URZĄD GMINY STAWIGUDA  
11-034 Stawiguda, ul. Olsztyńska 10  
tel.: 89 512 62 02  
[www.stawiguda.pl](http://www.stawiguda.pl) [przetargi@stawiguda.pl](mailto:przetargi@stawiguda.pl)

Nr postępowania ZP.271.1.2.2022

Dotyczy: postępowania w sprawie udzielenia zamówienia publicznego pn. „**Budowa pomostu pływającego na jeziorze Wymój**”.

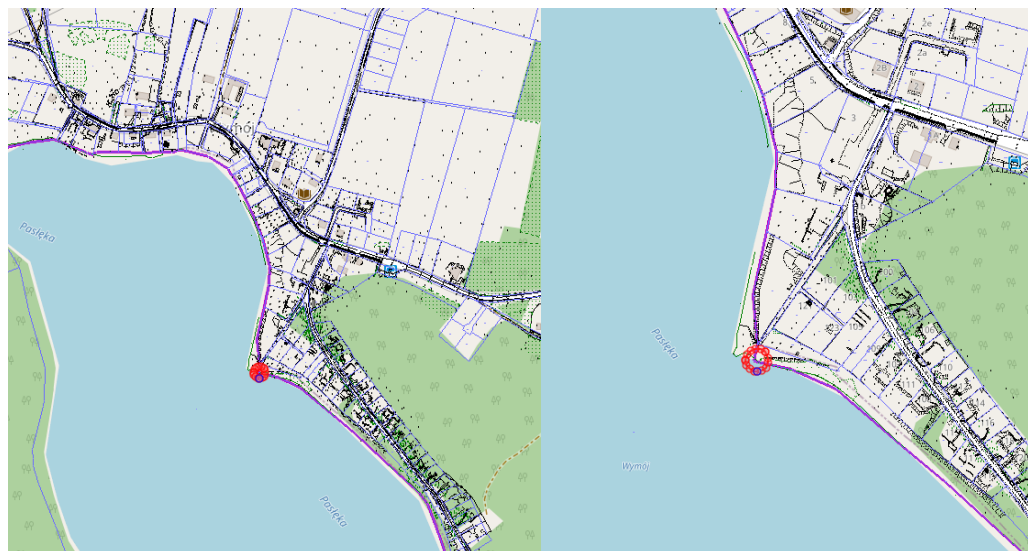
*Czy jest możliwy bezpośredni dojazd samochodem ciężarowym (HDS) do miejsca, w którym pomost ma być zamontowany?*

Dojazd do jeziora jest nieutwardzoną drogą gruntową.
